**Avis de la Mission Régionale d'Autorité environnementale
de Bourgogne-Franche-Comté
sur le projet de centrale photovoltaïque au sol « Môtlay 1 et 2 »
sur la commune de Môtlay (89)**

N °BFC-2021-3180

Hiérarchisation des enjeux écologiques dans la ZIP et superposition avec le projet (p.90 et p150 de l'étude d'impact)

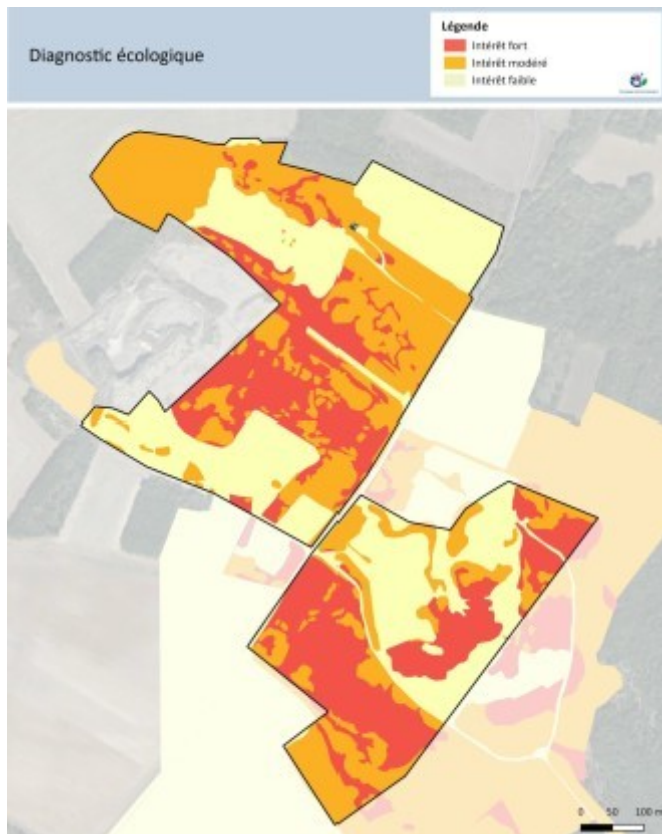
Concernant les autres groupes faunistiques, l'enjeu est qualifié de modéré pour les chiroptères (6 espèces protégées contactées dans la ZIP dont 3 d'intérêt communautaire) qui présentent une activité régulière mais faible et pour lesquels les habitats sont peu favorables hormis certaines parties boisées utiles pour les déplacements et la chasse. Les enjeux sont qualifiés de très faibles à faibles pour les autres mammifères, les amphibiens, les reptiles et l'entomofaune. La hiérarchisation des enjeux écologiques dans la ZIP est présentée sur la carte en p.90 de l'étude d'impact.

Le dossier indique que le projet a été conçu en évitant plusieurs zones de pelouses et de fourrés au sein de la ZIP, dont les stations et les habitats d'espèces protégées à enjeux forts (Gentiane ciliée, Orobanche du thym, habitats de reproduction de l'Engoulevent d'Europe et, partiellement, de l'Alouette lulu, celles-ci jouant un rôle « parapluie » pour plusieurs autres espèces). Des haies périphériques sont en outre maintenues ou renforcées, avec des essences locales, sur un linéaire variant de 992 à 1 295 m dans le dossier. Des surfaces relativement importantes à enjeux écologiques forts restent impactées par le projet. **La MRAe**

recommande de préciser dans l'étude d'impact la part des surfaces impactées pour chaque enjeu écologique fort par rapport à la surface totale présente dans la ZIP.

L'espacement prévu entre rangées de panneaux (2,8 m) semble insuffisant pour conserver la fonctionnalité des milieux en termes de territoire de chasse de l'avifaune, notamment du Circaète Jean-le-Blanc. **La MRAE recommande de présenter une analyse des impacts du projet sur la perte de territoire de chasse pour le Circaète Jean-le-Blanc, en considérant les effets cumulés avec le projet éolien d'Aigremont, et de définir des mesures ERC en conséquence, notamment en termes de variantes d'aménagement.**
